A-2018089

仕様変更のご案内

LB/LBW シリーズ コントロールユニット

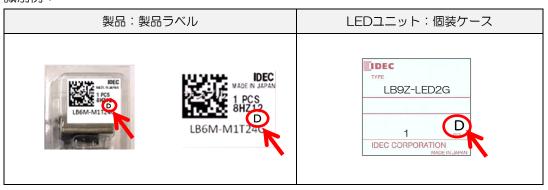
変更後の製品の LED ユニット・製品ラベル・個装ケースには、以下のように「D」を表示いたします。 <LED ユニットについて>
